Vår referanse: 18/1730 - 11 / FA - Q00, Gbnr - 137/45

Emne: Intern oversendelse - etablering av mur i høve opparbeiding av ny avkøyrslø - gbnr 137/45

Byggjestad: Gbnr: 137/45

Utsnitt situasjonskart, innsendt 04.06.2018

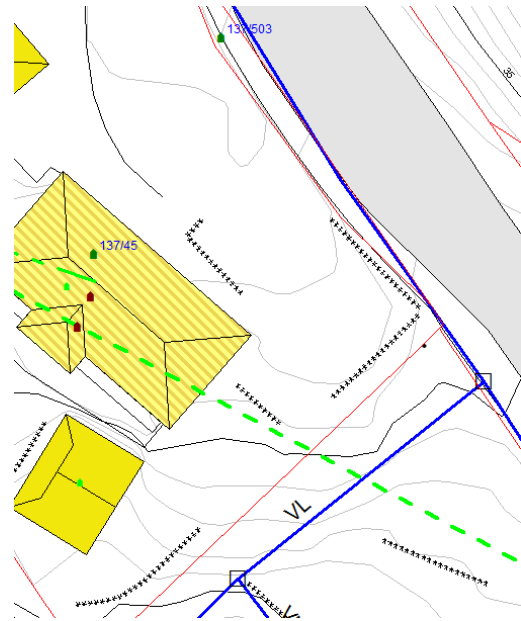
I innsendt situasjonskart, så er det illustrert ein mur på den uregulerte delen av eigedomen som skal etablerast i tilknytning til den nye avkøyrslø. Teikningar samt mål på mur, datert 28.08.2018, er vedlagt. Mur er vist i nærleiken av rosa areal: fortau og grått areal; anna veggrunn, teknisk anlegg.

Oppdatert situasjonskart for mur, innsendt 28.08.2018

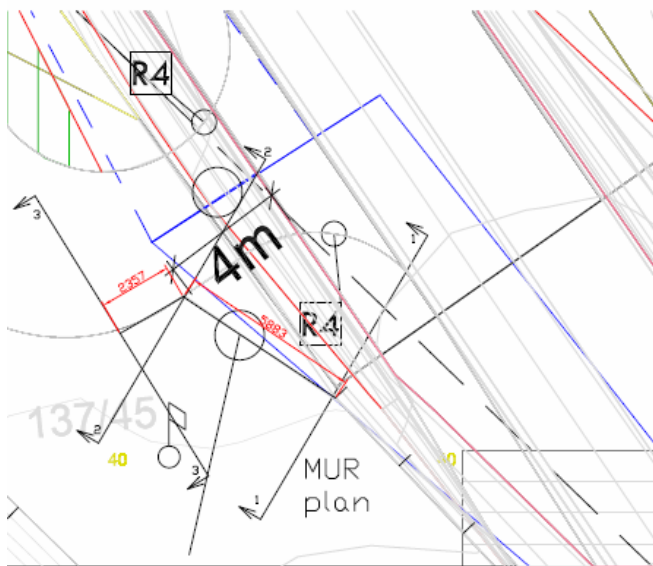
Etablering av mur i høve opparbeiding av ny avkøyrslø krev dispensasjon frå plassering av mur nærare enn 4 meter frå offentleg vannledning då avstand er ca.1,3m. Teikningar samt mål på mur, datert 28.08.2018, er vedlagt. Mur er vist i nærleiken av rosa areal: fortau og grått areal; anna veggrunn, teknisk anlegg.

Det bes om uttale frå VA-avdelinga om plassering av mur nærare enn 4 meter frå offentlig vannledning.
